Dodatek č. 2

ke Smlouvě o dílo č. SML1028233

1. Smluvní strany uzavřely dne 30. 8. 2023 Smlouvu o dílo č. SML1028233, jejímž předmětem bylo plnění podlimitní veřejné zakázky s názvem „Výstupní – rekonstrukce uličního prostoru“ (dále jen „Smlouva o dílo“).

Změna během výstavby č. 2

PROTOKOL O STATICKÉ ZATĚŽOVACÍ ZKOUŠCE

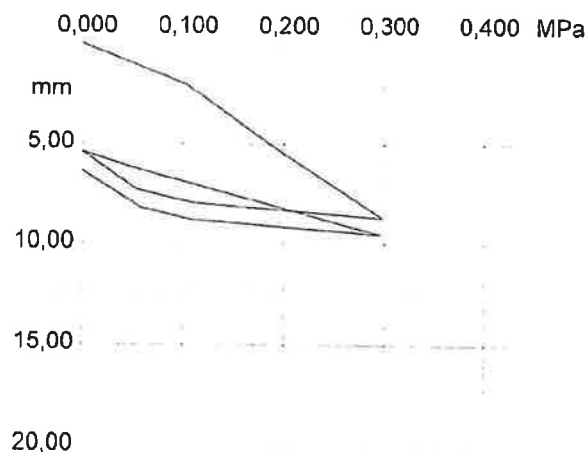
Zkouška číslo	Situování zkoušky (staničení)	Modul přetvárnosti [MPa]		Poměr $E_{def,2}/E_{def,1}$	Vyhodnocení
		$E_{def,1}$	$E_{def,2}$		
6010	Zemní pláň Km 0,163 – pravý chodník	6,0	16,1	2,68	Nevyhovuje

Statická zatěžovací zkouška provedená v úrovni zemní pláně chodníku *prokázala* v kontrolním místě požadovanou hodnotu modulu přetvárnosti $E_{def,2} \geq 30 \text{ MPa}$. Vzájemný poměr příslušných modulů přetvárnosti $E_{def,2}/E_{def,1}$ nebyl též stanoven v požadovaných mezích. Na základě dosažených výsledků zatěžovací zkoušky geotechnik zhotovitele stavby konstatuje, že *únosnost a míra zhutnění zemní pláně je v kontrolovaném úseku nevyhovující a proto se doporučuje provést odtěžení neúnosných zemin v úrovni aktivní zóny o mocnosti 0,3m a nahradit vhodným materiálem např. betonový recyklát, štěrkodeř ŠD 0/63 apod.*

GEODETICKÝ PROTOKOL

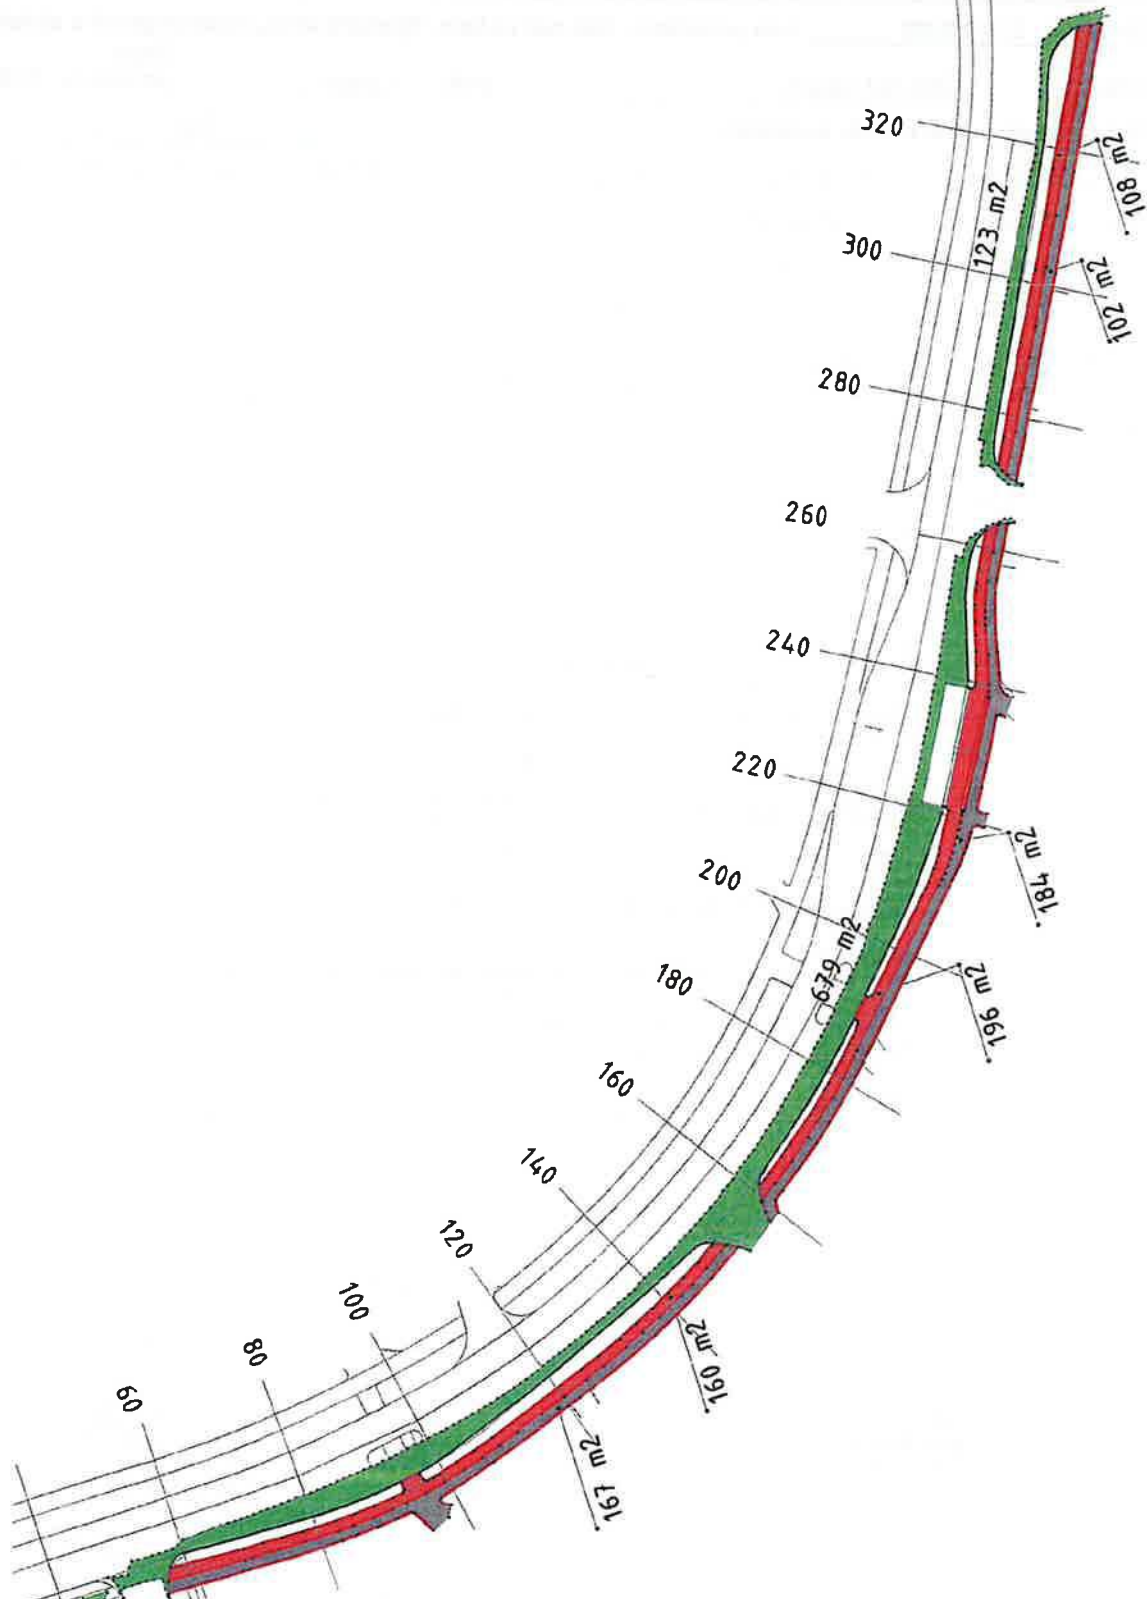
Sumář ploch a délek						
Balená silnice	802	m2	679	123		
Balená chodník	464	m2	167	184	102	11
Dlažba chodník	464	m2	160	196	108	
Obruba 150	234	m				
Obruba 150 snižená	30	m				
Obruba 150 klíny	16	ks				
Obruba 80	829	m				
Obruba zastávková	18	m				
Obruba zast klíny	2	ks

**Výstupní – rekonstrukce uličního
prostoru**
SO 464 - přípolož Města

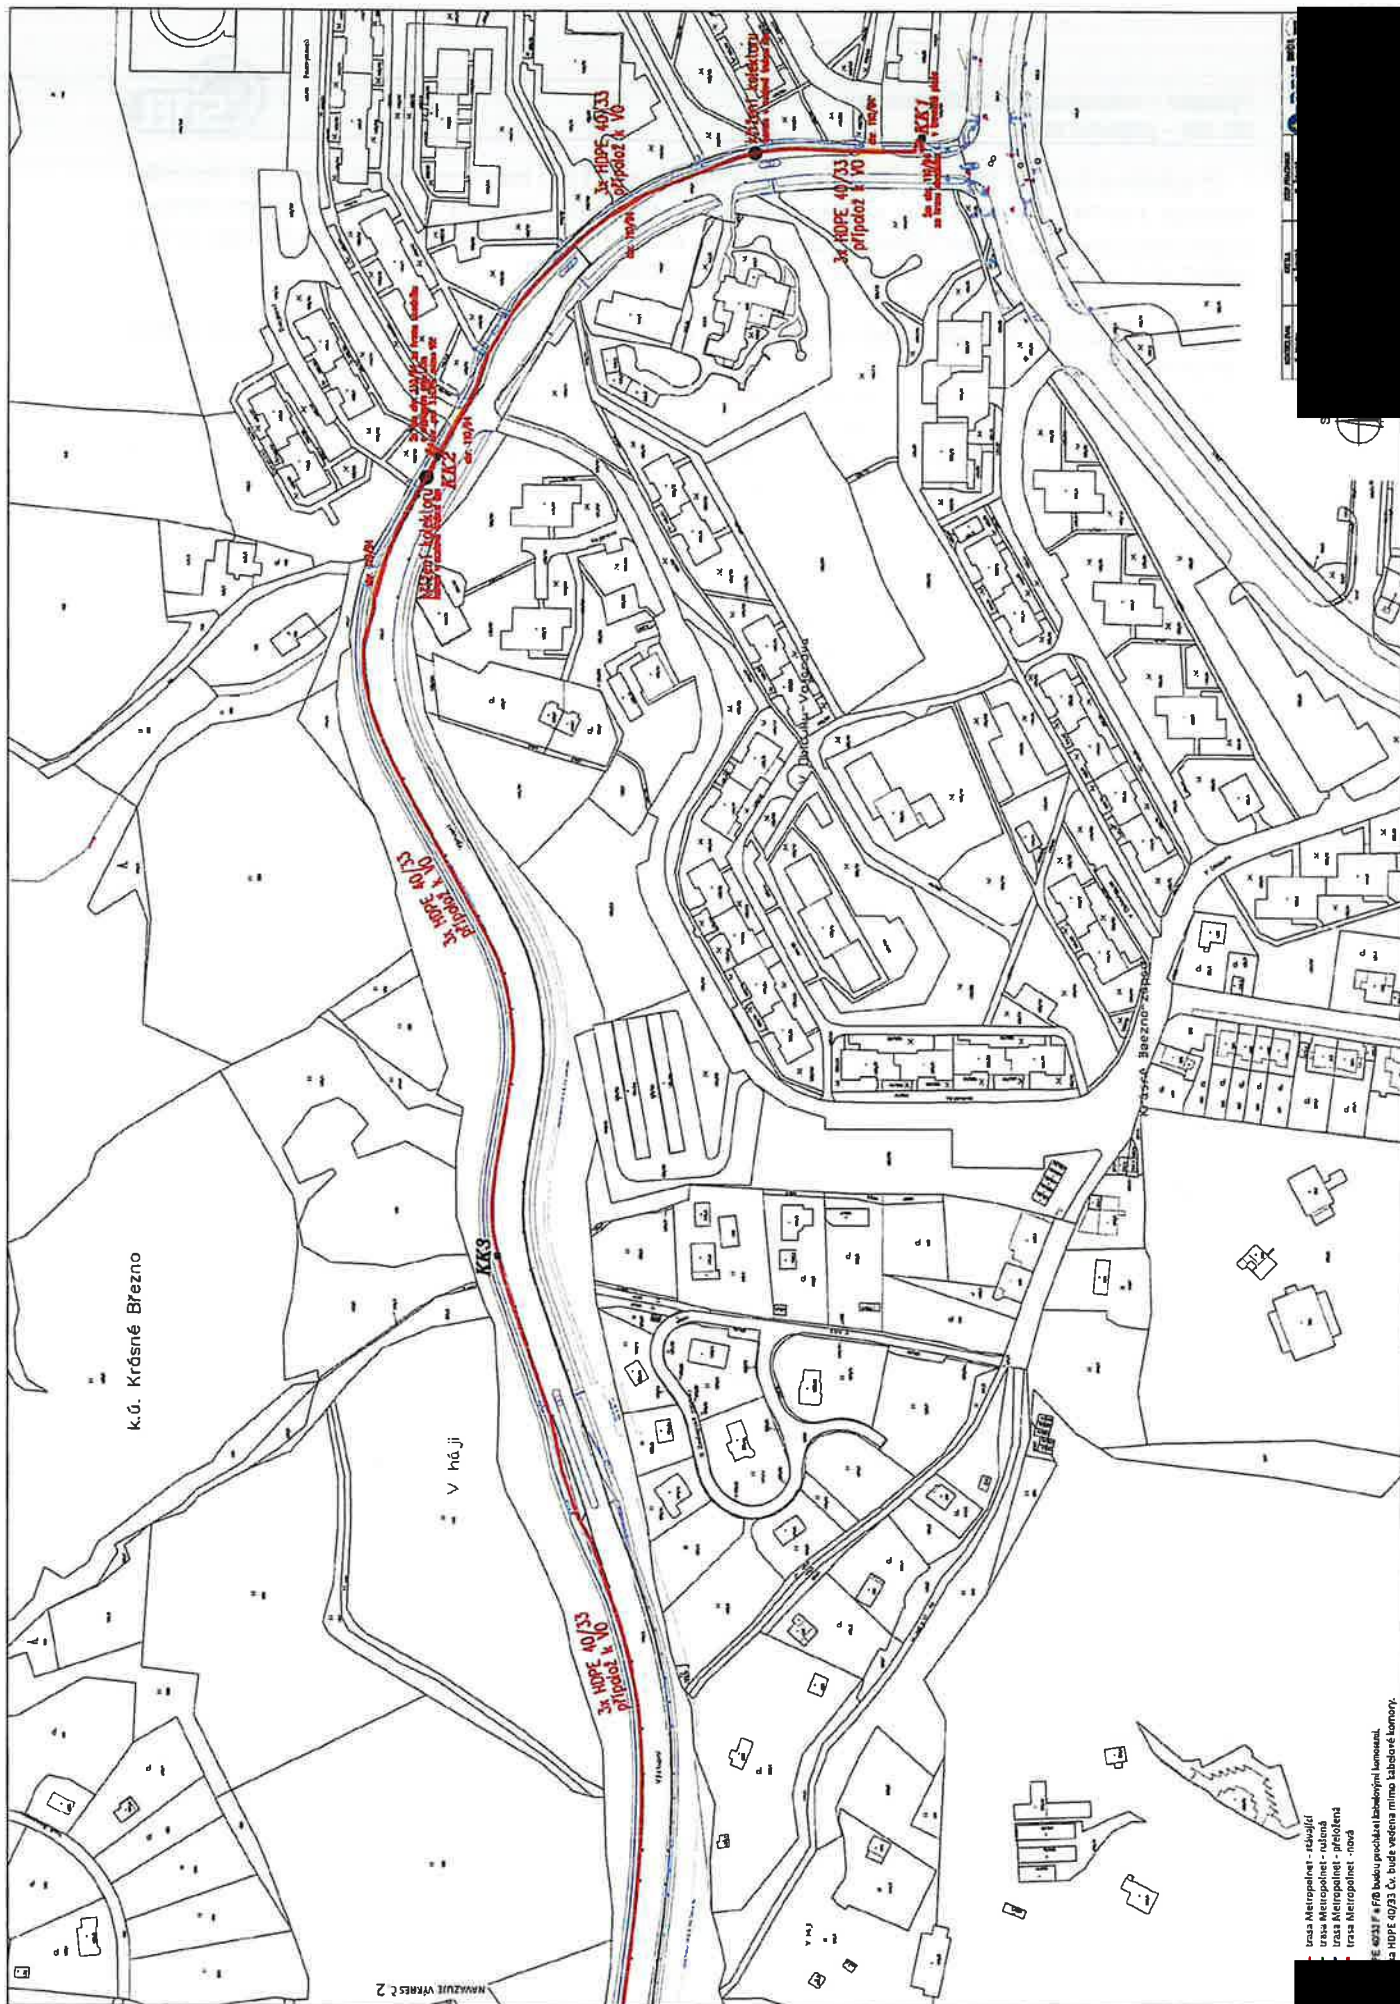
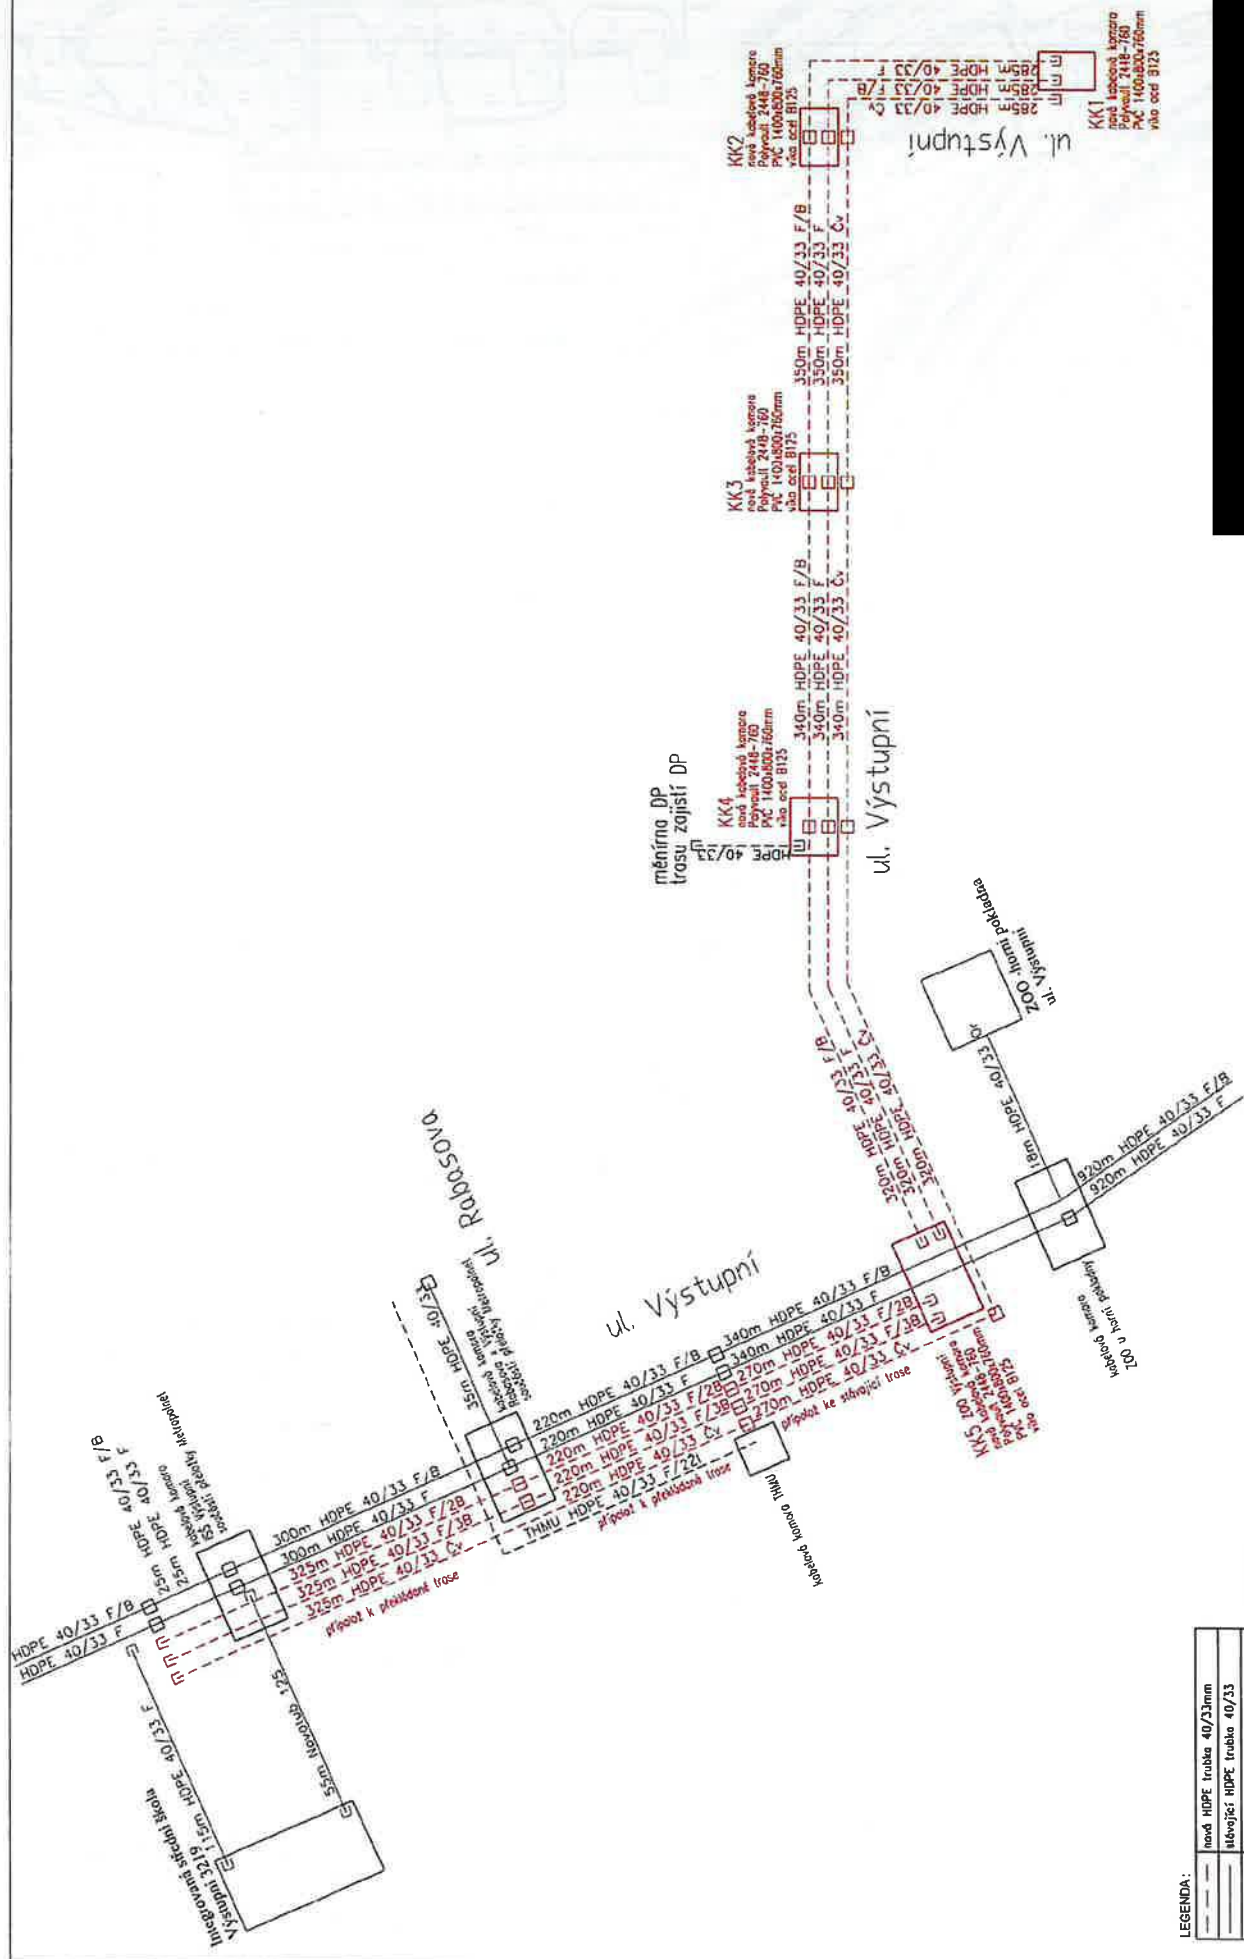
V rámci rekonstrukce uličního prostoru ulice Výstupní, v Ústí nad Labem, budou k prvkům veřejného osvětlení připoloženy 3 trubky HDPE 40/33 pro datovou síť. Tyto trubky budou v majetku Města Ústí nad Labem pro budoucí využití. Tyto tři trubky HDPE 40/33 budou položeny v celém úseku rekonstrukce, tedy od ulice Neštémická po Střední průmyslovou školu (Výstupní 3219/2).

Trubky HDPE 40/33 budou uloženy do kabelového lože tl. 10cm a zasypány vrstvou tl. 10cm. Nad prvky bude uložena plastová krycí deska a po částečném zásypu výstražná fólie. V místě přechodů přes vozovku, vjezdy a pojezdové plochy, budou trubky HDPE 40/33 zataženy do korugované chráničky Novotub 110/94.

V souběhu se silovým kabelem veřejného osvětlení bude dodržen odstup dle ČSN-73-6005 min. 30cm, což povede k rozšíření kynety původního výkopu pro veřejné osvětlení.

Křížení podzemního kolektoru THMU bude provedeno horem – společně s trasou veřejného osvětlení. V celé délce zásahu do ochranného pásma kolektoru budou trubky HDPE zataženy do ocelové chráničky. Ocelová chránička bude délky 8m na každý případ křížení a bude s povrchovou úpravou žárového pozinku. Lze použít trubku s vnitřním průměrem alespoň 110mm, nebo několik menších. Křížení kolektorů bude provedeno za splnění podmínek jeho správce – THMU.

NÁZEV ZMĚNY / ROZPOČTU : Záměny konst.vrstev komunikací v místě rozšíření silnice

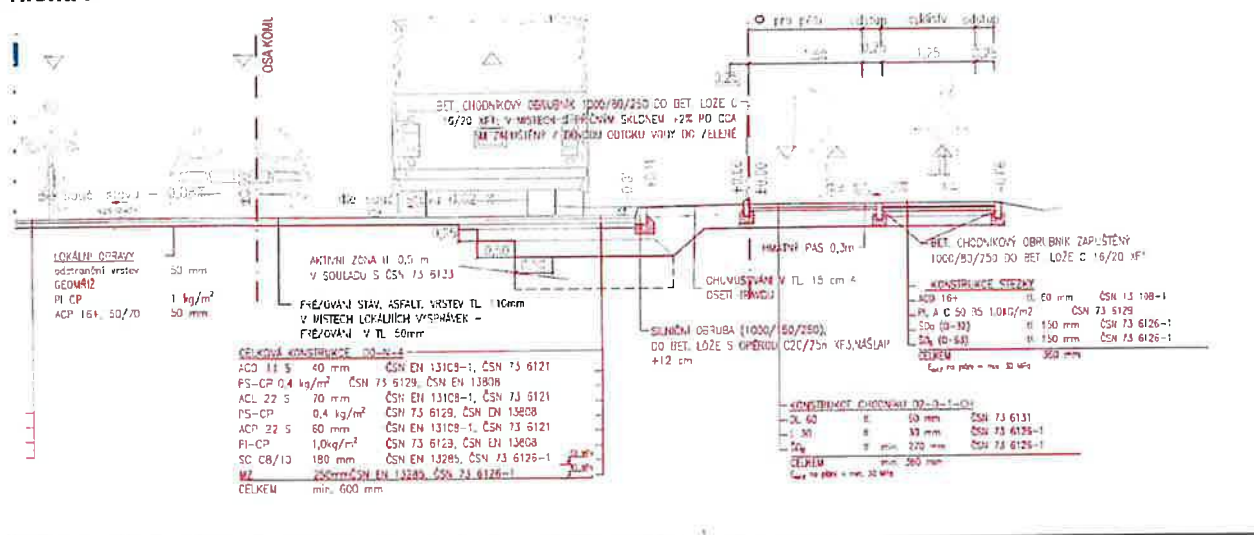
PŘÍČINA / DŮVOD: Z důvodu toho, že stavba bude převážně probíhat v deštivých obdobích (podzim 2023, zima 2023, jaro 2024, léto 2024, podzim 2024, zima 2024) bylo domluveno s geotechnikem stavby, investorem a projektantem, že dojde k záměně nových konstrukčních vrstev komunikace v místech rozšíření nové komunikace. Projektem původně uvažovaná mechanická zemina tl. 250 mm bude nahrazena betonovým recyklátem t. 250 mm v celé ploše nově uvažovaných rozšíření komunikace. Mechanická zemina je podmíněně vhodný zásypový materiál, jehož podmínka je, že musí být použit pouze v suchém období bez deště, což je na této stavbě nemožné dodržet a stavbu by to z důvodů čekání na vhodné klimatické podmínky protáhlo a prodražilo. Z tohoto důvodu byl zvolen tento postup a záměna konst.vrstev. Všechny tyto změny a práce jsou součástí tohoto ZL č.11. Tento ZL č.11 je zpracován na celou stavbu.

1) VCP - nová položka - betonový recyklát tl. 250 mm - nákup, doprava, zhutnění - celková plocha: 3 834 m²2) MNP - odpočet stávající položky č.36 SO 101 - celkem: 3 834 m²

NÁZEV ZMĚNY / ROZPOČTU : **Dobasné úpravy VO+ uzemnění trakce MHD-I.etapa**

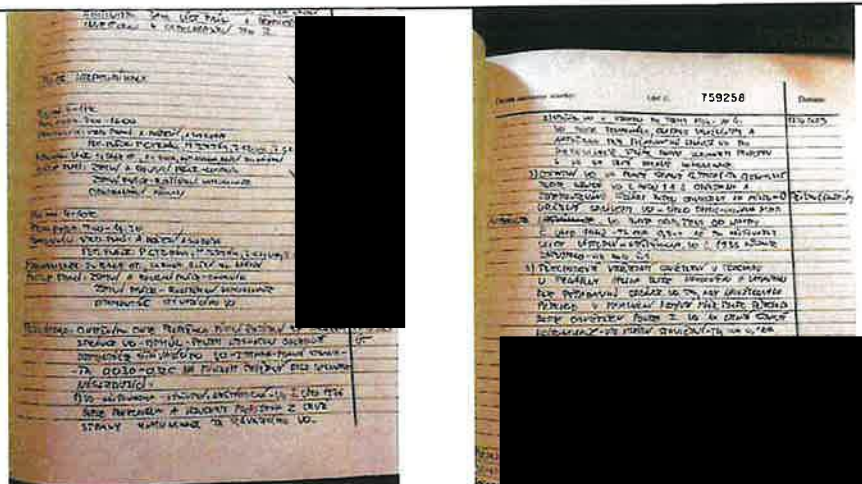
PŘÍČINA / DŮVOD: Na základě požadavků správce VO-DPMÚL muselo dojít v rámci stavby z důvodu zachování osvětlení a svítivosti v nočních hodinách k úpravám a přepojení stávajících sloupů VO. V rámci stavby došlo k demontáži pravé strany VO ve směru staničení v TK cca 0,030-0,350, čímž došlo ke snížení svítivosti, která vyvolala tyto dočasné úpravy a přepojení. Lampa v křižovatce Výstupní x Neštěmická byla vzduchem přepojena z levé strany komunikace na stranu pravou pomocí kabelu. Na lampu byl namontován delší výložník, aby došlo k potřebnému osvětlení. Stejným způsobem byla dočasně napojena lampa na pravé straně komunikace u vjezdu do firmy ATOK, která byla také vzduchem propojena z levé strany komunikace. Přechodové svítidlo u přechodu u pekárny Aplika bylo přetočeno a nakloněno tak, aby dostatečně osvětlilo přechod. V rámci stavby došlo také k uložení 15 m zemnicího páska a proběhly přípravy pro uzemnění stožáru TV č.2 na kterém bude dělič trakčního vedení. Tyto práce proběhly dle zadání a přání DPMÚL-trakční vedení. Všechny tyto práce a úpravy jsou součástí tohoto ZL č.13 a byly provedeny po domluvě a na přání správce VO-DPMÚL a týkají se pouze pravé strany I.etapy-tzn. 1/2 I.etapy.

- 1) VCP - kabel CYKY J 3x1,5 - položka z SoD - materiál + práce - celkem: **58 m**
- 2) VCP - zemnicí pásek - FeZn 30 x 40 - nová položka z SoD - materiál + práce - celkem: **15 m**
- 3) VCP - odpojení starého vedení, přepojení odboček - celkem **2 h**
- 4) VCP - montáž a úprava výložníků - celkem **2 h**
- 5) VCP - montáž svodidel s přívodem - celkem **2 h**
- 6) VCP - připojení svítidla a elektrovýzbroje stožáru - celkem **2 h**
- 7) VCP - práce plošiny/autojeřábu - celkem **12 h**
- 8) VCP - demontáž starých stožárů - celkem **12 h**
- 9) VCP - demontáž svítidel - celkem **2 h**
- 10) VCP - demontáž výložníků - celkem **2 h**
